油罐区审核案例

推荐机构：广东中鉴认证有限责任公司

2009年12月25-26日审核组对东莞XXXXXX玻璃有限公司职业健康管理体系进行了初次认证审核。该公司的认证范围为：太阳能超白玻璃、压花玻璃的生产、深加工及销售服务。主要生产过程为：石英砂、原油采购 → 石英砂、原油装卸 → 石英砂粉碎、配料 → 熔化 → 压延成型 → 压花 → 贴裁、磨边 → 钢化 → 检验、包装、交付。

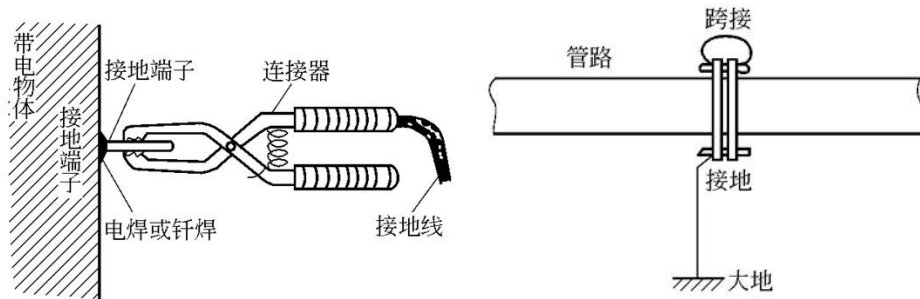
1. 现场巡视过程中，审核员发现卸油口处未设防静电接地装置，指出：

油罐车卸油前，应先接上接地夹，消除车辆与卸油口之间的静电。

卸油过程中，由于油品与管壁、过滤器及空气的摩擦中也会产生大量的静电。若不通过接地装置把静电荷泄入大地，就会积聚在油罐、管道的表面上，形成很高的电位，就可能发生放电火花，引起爆炸着火事故。

因此管道应作防静电接地，油罐车应连接接地夹。

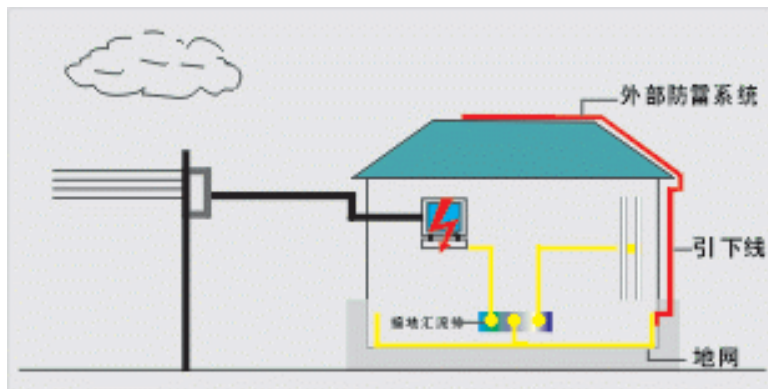
审核员问，为什么不在加油口设置独立的接地夹？油库工作人员答，在卸油管道口新设接地夹，麻烦。我们就想到了这个简单方法，经确认接地效果好。

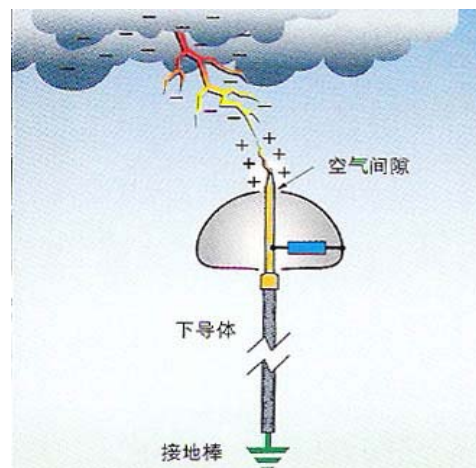
3. 审核员顺着接地钢板往上看，发现上面有避雷针，是重油加热房的避雷装置，于是审核员指出：

避雷针同时也是引雷针，将接地夹和避雷针连接在一起，遇上雷雨天气是非常危险的，不符合有关易燃易爆场所防雷装置及防静电接地装置的要求。

直击雷的电压峰值通常可达几万伏甚至几百万伏，电流峰值可达几十 kA 乃至几百 kA。雷电既会通过接地钢板释放能量，也会顺着避雷针→电缆接线夹→加油口→卸油口管道流动，在加油口、卸油口之间产生放电现象。放电火花和重油在卸油口构成起火爆炸的充分条件。

再过数月广东省将进入春季，雷电较多，必须立即整改。

经审核组研究决定，审核员开具了“现场观察，卸油区有一卸油口未设置油罐车用接地装置”的不符合项，得到企业确认，并要求立即整改。

东莞 XXXXX 玻璃有限公司非常重视审核组的意见，立即组织有关部门进行了整改并提交证据。确认事故隐患基本消除：

1. 重新设置接地装置（见照片）。
2. 制定并执行《卸油工安全技术操作规程》，对油库管理人员进行油库防雷防静电、安全消防知识培训。
3. 打雷、下雨等异常天气停止卸油作业。
